**Zur Frage des Wärmeeaufwandes für den Betrieb von Biogasanlagen**

Von Dipl.-Ing. S. NEULING, Dresden

Bild 1. Erklärung siehe im Text

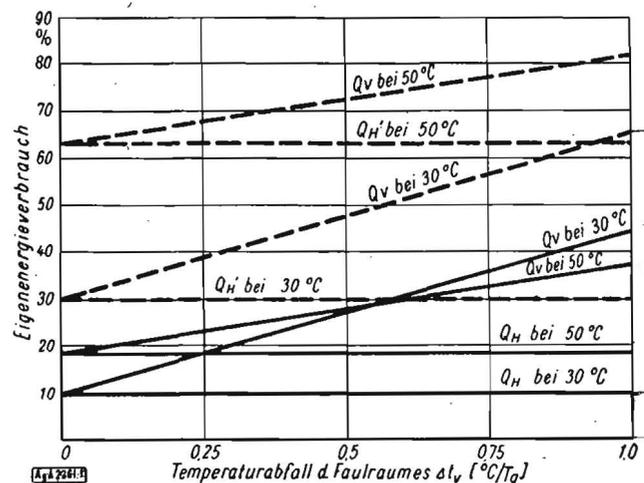
Rechnet man unter den vorausgesetzten Werten die Anlage für einfachen Kreislauf nach, so erhält man die Ergebnisse des

Bildes 1. Darin stellen die ausgezogenen Linien die *Pochs*chen Ergebnisse dar, während die unterbrochen eingezeichneten Linien den Wärmeaufwand für einfachen Kreislauf wiedergeben. Durch einen teilweise doppelten Kreislauf kann der Wärmeaufwand gesenkt werden, keinesfalls aber aus den angeführten Gründen bis zu den von *Poch* angegebenen Werten. Im weiteren Verlauf seiner Arbeit wird von *Poch* eine Beziehung zur Berechnung der notwendigen Wärmemenge für das zu vergärende Material angegeben. Ein einfacher Dimensionsvergleich läßt erkennen, daß diese Beziehung grundsätzlich falsch ist. Die Formel muß richtig lauten

$$Q_a = \frac{G \cdot c_p \cdot \Delta t_a}{\eta} \text{ [kcal]} \quad (1)$$
